EXPEDIENTE - RADICACIÓN: 17001-2-21-0631

RESOLUCIÓN DE DESISTIMIENTO No. 22-2-0134-DS
26 de abril de 2022

ARTÍCULO PRIMERO: DECLARAR Desistida la solicitud de LICENCIA DE CONSTRUCCIÓN en la modalidad de MODIFICACION y AMPLIACIÓN, en el predio ubicado Dirección K 24 12 15 y K 24 12 15, distinguido con la matrícula Inmobiliaria N° 100-221704 y ficha catastral N° 01-04-000-00-0214-0019-0-00-00-0000 y 01-04-00-00-0214-0020-0-00-0000, de propiedad del señor JAIRO ARTURO BETANCUR VELEZ identificada con CC N° 79439649.

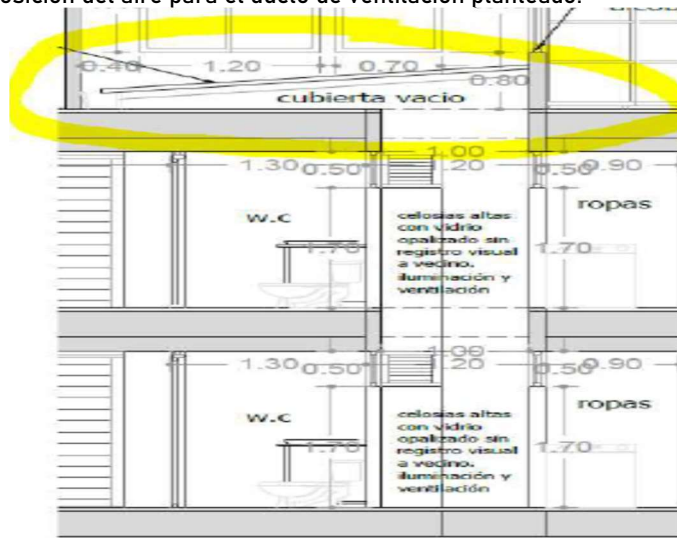
f) Dibujar puerta de ingreso peatonal a la edificación en planta del primer piso.

(La disposición de la puerta de ingreso no está permitida. Tener en cuenta lo siguiente:

Numeral 1 / Artículo 1.2.3.1.4 / Anexo A-5 Normas generales:

"En ningún caso se permitirán accesos a unidades residenciales directamente desde una escalera, siendo necesario el desarrollo de un espacio horizontal de acceso de mínimo un metro cuadrado de superficie, bien sea un descanso o un hall de acceso."

Título K.3.8.2.7 - Nivel de piso / Título K / NSR-10:

"El piso a ambos lados de cualquier puerta de salida o de corredor, debe tener el mismo nivel a lo largo de una distancia perpendicular a la abertura de la puerta, por lo menos igual al ancho de la puerta."

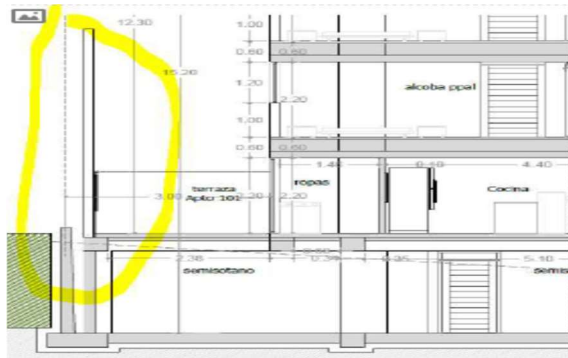
i) El muro del eje 5 (ver gráfico), está limitando las dimensiones mínimas del aislamiento posterior 3 m libres por ancho del lote.

(No atendido)
